NAJWYŻSZA IZBA KONTROLI
Biuro Gospodarcze

BGO-BGZ.261.004.2018.PCh

dotyczy: przetargu nieograniczonego pn. „Modernizacja Sali im. Waleriana Pańki”.

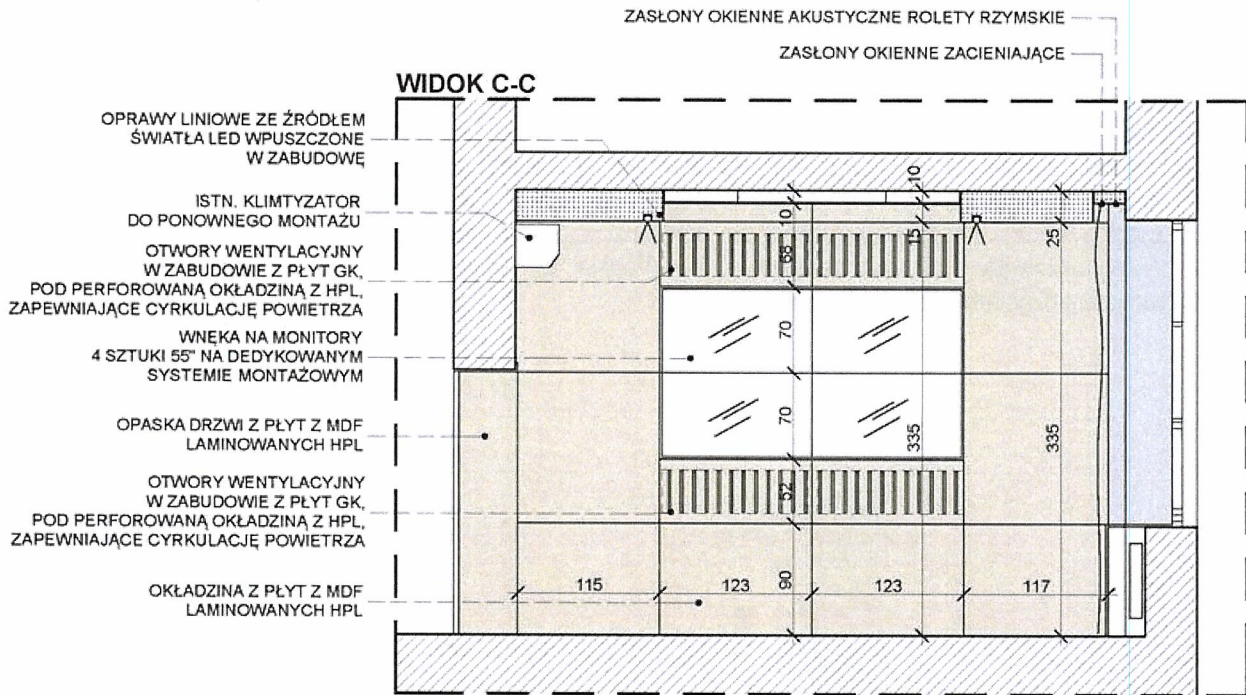
Prosimy o podanie sposobu wentylowania wnęki z 4 monitorami.

Należy zapewnić możliwość naturalnej cyrkulacji powietrza w zabudowie, z wykorzystaniem jej nieszczelności, oraz ew. perforacji w panelach MDF lub poprzez dodatkowe otwory w zabudowie z płyt GKB. Przykładowe rozwiązanie (dodatkowa perforacja) na ilustracji poniżej.

Rozwiązanie szczegółowe zostanie uzgodnione na etapie realizacji (w ramach nadzorów autorskich).
